Technical Bulletin

Verfahren zur Spannungseinstellung für PSA 2.2 HDI

GATES NUMMERN :	5558XS/K015558XS/K025558XS/KP15558XS/ KP25558XS
MARKE :	CITROEN, FIAT, LANCIA, PEUGEOT
MODELL :	C5, C8, Ulysse, Phedra, 406, 607, 807
MOTOR :	2.2 D
MOTORCODE :	DW12TED4, 4H01, 4HW

Abb. 2

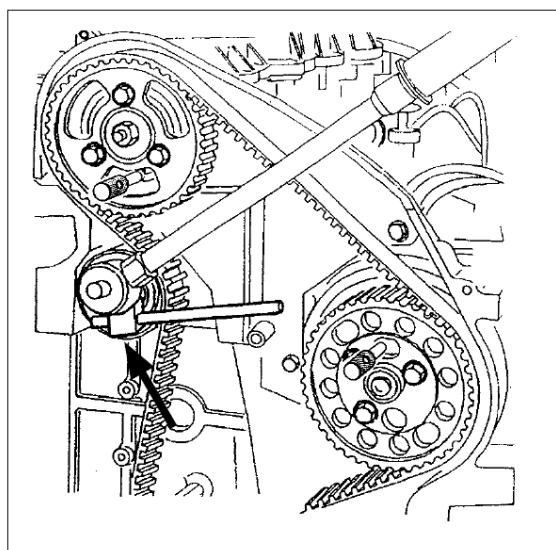
- Dieses Werkzeug wird benötigt, um die Spannrolle zu drehen und festzuhalten, während die Sicherungsschraube angezogen wird (25 Nm) (Abb. 2).

Abb. 3

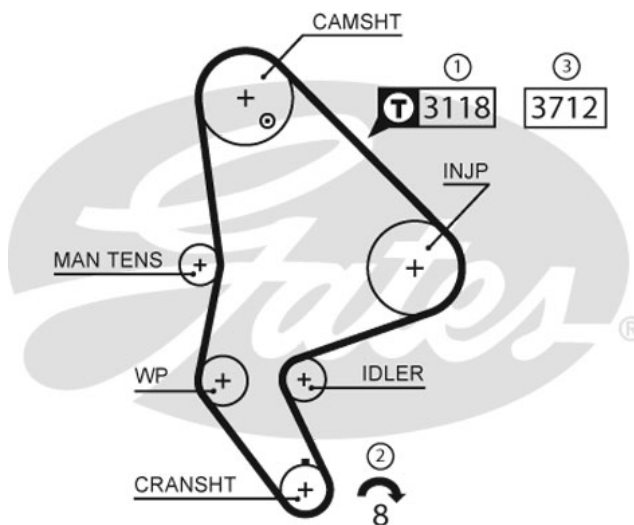
- ① - Anfänglich muss der Riemen mit einer etwas höheren als normalen Spannung eingebaut werden (Vorspannung). Die Spannung wird mit dem Gates STT-1 Spannungstester im Bereich zwischen Nockenwelle und Einspritzpumpe gemessen. Verwenden Sie den Code 3118.
- ② - Die Kurbelwellenriemenscheibe wird dann 8 Umdrehungen im Uhrzeigersinn gedreht
- ③ - Die Spannung wird auf den Endwert justiert und dieser Wert nochmals mit dem STT-1 Spannungstester bestätigt. Verwenden Sie den Code 3712.

Das Verfahren wird anhand des PowerGrip® Kits und des Riemens wie in Abb. 3 veranschaulicht.
